**Parco Regionale delle Alpi Apuane  
Settore Governo del territorio**

**Pronuncia di Compatibilità Ambientale**

**n. 7 del 16 maggio 2023**

**Diniego al rilascio della pronuncia compatibilità ambientale  
per il progetto di coltivazione della cava “Crespina”**

Tav.1 AMD – Carta degli Ambiti

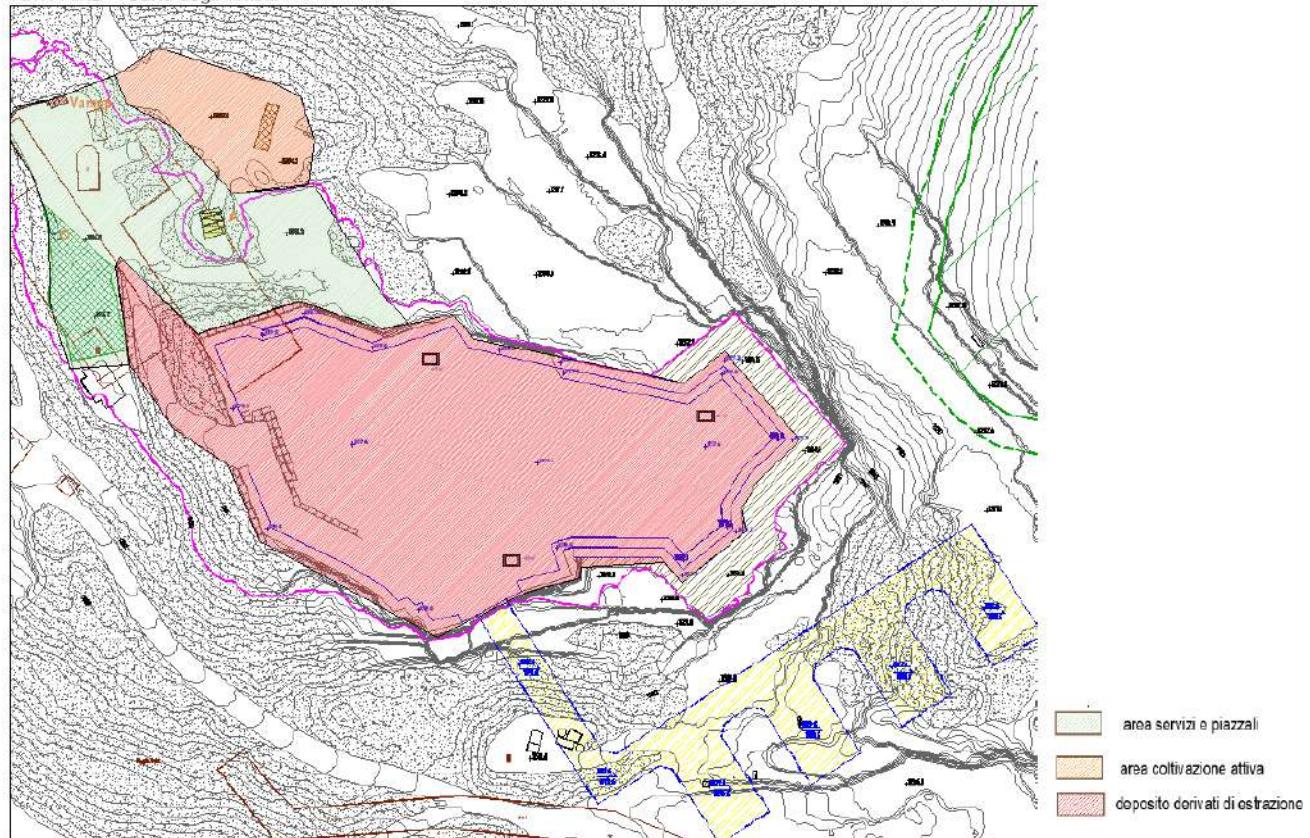
La legenda riporta campiture con colorazioni invertite

Tav.2 AMD – carta degli impianti ampp, trattamento acque reflue e deflusso acque

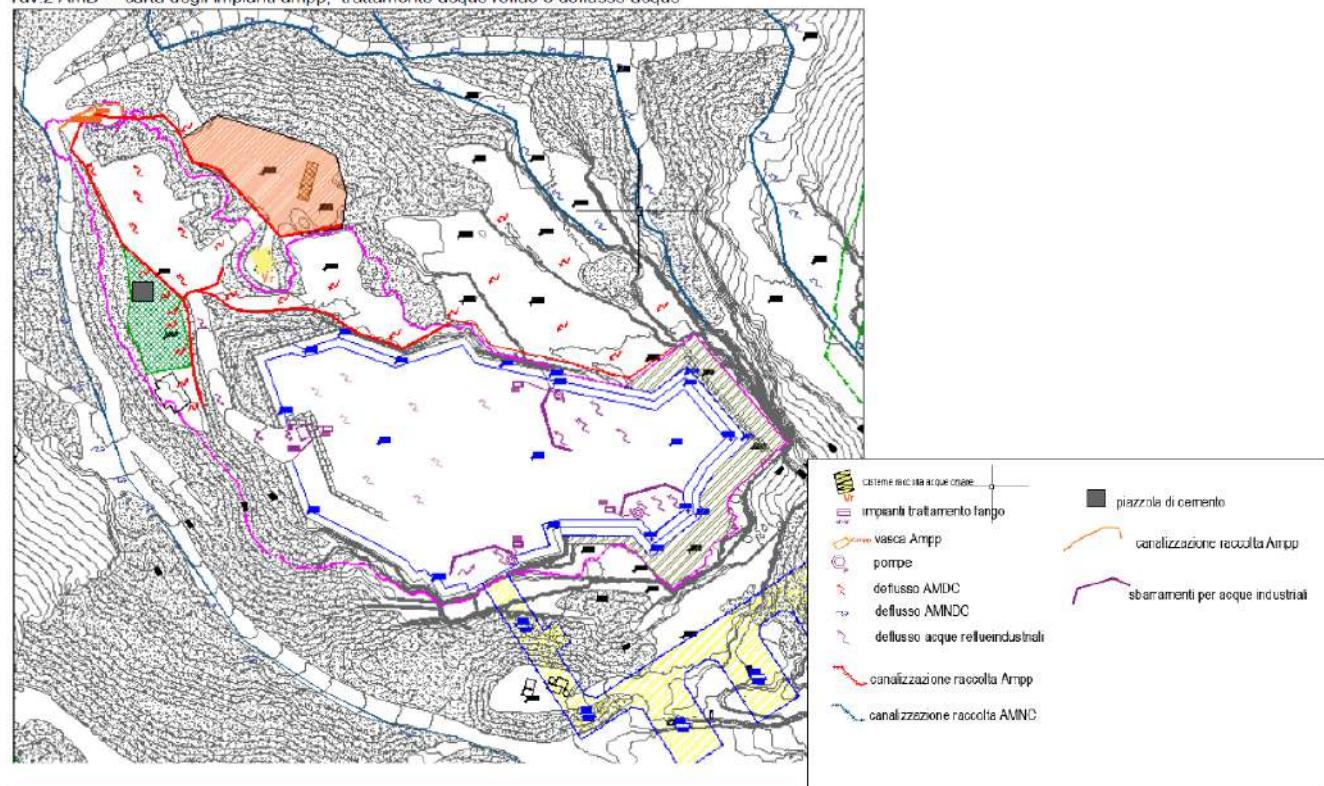
- La vasca Ampp ha una cubatura di 15 m<sup>3</sup>. Non sono presenti calcoli che dimostrano l'efficacia della stessa in rapporto all'entità delle acque che vi vengono fatte affluire.
- Si segnala che nella planimetria delle AMD le linee rosse che rappresentano le canalizzazioni delle AMD hanno anche due tratti diversi (barrato e liscio).
- Nella planimetria Tav 2Amd non sono posizionati l'officina ed il disoleatore.

Le acque che ricadono sulle strade di accesso e sui versanti nord della zona di cava, dove sono presenti diversi piani orizzontali, indicate dal tratto rosso nella tavola 2AMD, sono da considerarsi delle AMDC per la potenziale contaminazione del loro scorrimento sui piazzali e strade di accesso e per la possibilità che possano raccogliere anche minime tracce di idrocarburi, anche quando le macchine operatrici sono utilizzate correttamente e sottoposte ad una regolare manutenzione. Queste acque sono tenute distinte dalle acque reflue industriali e sottoposte ad una decantazione prima della loro immissione nel circuito delle acque di lavorazione. Verranno raccolte sia dando una inclinazione al piazzale che precede la rampa che conduce alla zona di coltivazione, sia con canalizzazioni perimetrali e fatte convergere verso la vasca di raccolta delle Ampp, ubicata nei pressi dell'ingresso al cantiere. Per consentire una corretta gestione delle acque la vasca delle Ampp sarà preceduta da un pozzetto di ingresso con tubazioni a due livelli. La vasca sarà sezionata in tre scomparti nel primo dei quali sarà posizionato un galleggiante di troppo pieno che interromperà l'afflusso dal pozzetto di ingresso, e le acque in ingresso saranno allontanate come AMSP verso l'impluvio naturale. Le dimensioni della vasca sono state definite in funzione della superficie dell'area servizi e di raccolta dei derivati di estrazione.
